改善箇所説明図

基準不適合発生箇所

キャブチルトシリンダー下側固定ナット

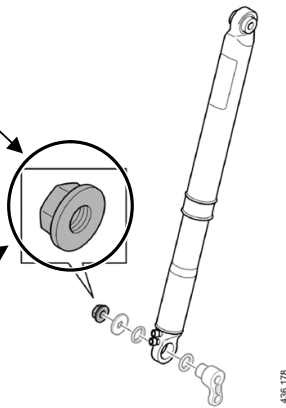
不具合の内容

キャブチルトシリンダー下側を固定しているナットの締付けが不適切であったため規定トルクで締付けられていないものがある。そのため、最悪の場合、キャブを前方に傾けた際、当該接続部が外れキャブが規定の位置に止まらず前方に倒れ落ち人に接触し人身事故につながる恐れがある。

改善の内容

全車両、キャブチルトシリンダー下側固定ボルトの締付けを確認し、締付けが不十分なものは規定トルクで締付ける。
